改善箇所説明図

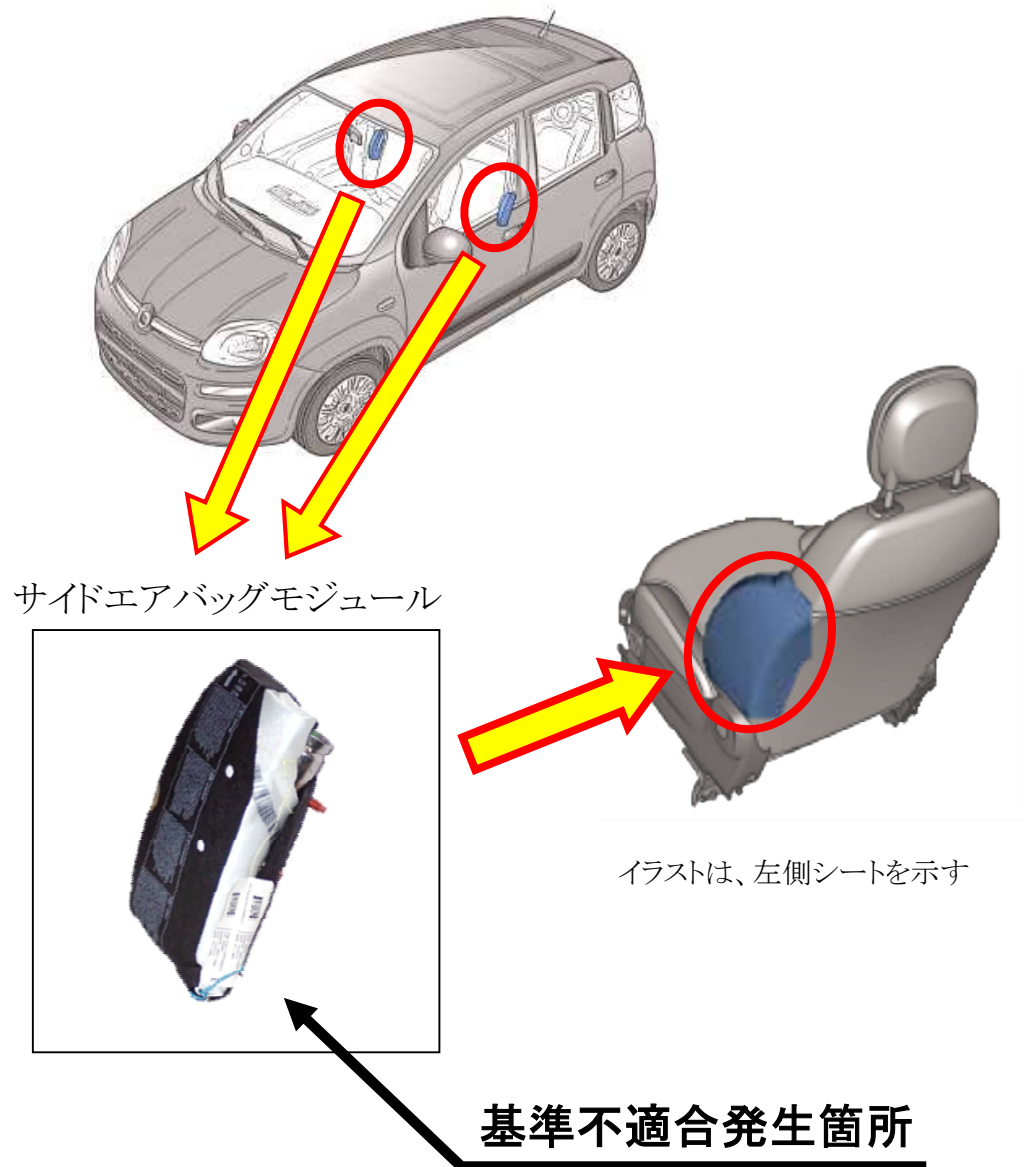
サイドエアバッグのインフレーター(膨張装置)において、製造管理が不適切なため、点火剤が設計通り調合されていないものがある。そのため、衝突時にサイドエアバックが展開せず、乗員が過度の傷害を負うおそれがある。

全車両、フロントシートのサイドエアバックモジュール(右側または、左側)を良品と交換する。

識別 : 助手席側ドアストライカー上部固定ボルト頭部に黄色ペイントを塗布する。
